Notice de Sécurité Incendie (PC40)

La commission de sécurité, par suite de l'examen du dossier de sécurité incendie du permis de construire du projet ICE, a émis un avis défavorable relatif à certaines dispositions prévues au projet dans son avis du 21 janvier 2025.

Cet indice de notice de sécurité Pièce PC 40 tient compte de cet avis défavorable et intègre les modifications proposées en lettre réponse concernant les points suivants :

13.2 CAS DES ATRIUMS

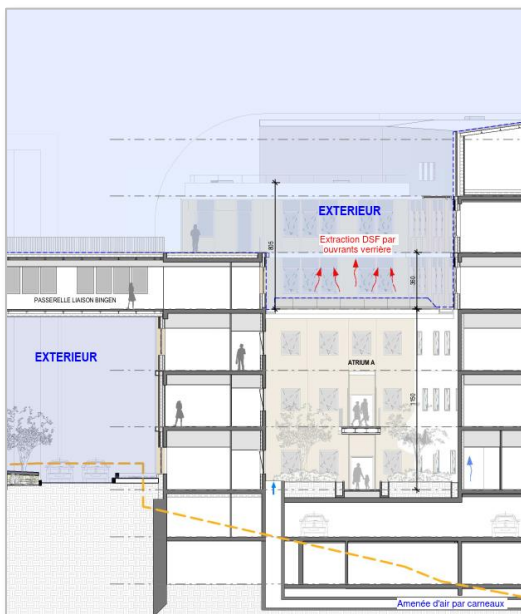
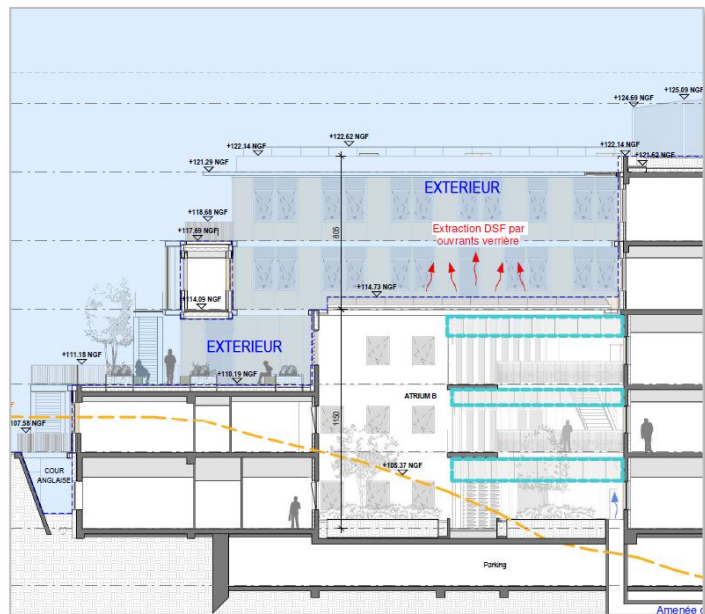
Les atriums A et B sont traversés par des passerelles dans leur volume libre :

- L'atrium A de section de base de 137 m² reçoit une passerelle sur une emprise de 31 m² au Rdc
- L'atrium B de section de base de 178 m² reçoit 2 passerelles superposées sur une emprise de 33 m².

Le positionnement de ces passerelles a été envisagé sans préjudice du fonctionnement du désenfumage avec le positionnement d'un ouvrage dans le volume libre par analogie aux volées d'un escalier tel qu'autorisé à l'article 2.5.1 de l'IT 263. Les passerelles permettent de maintenir les volumes libres, les garde-corps sont par ailleurs ajourés de sorte de ne présenter aucun obstacle à l'écoulement des fumées.

Les extractions seront positionnées de part et d'autre des passerelles de sorte de permettre la circulation libre des fumées. Le § 13.2 est consolidé sur ce point.
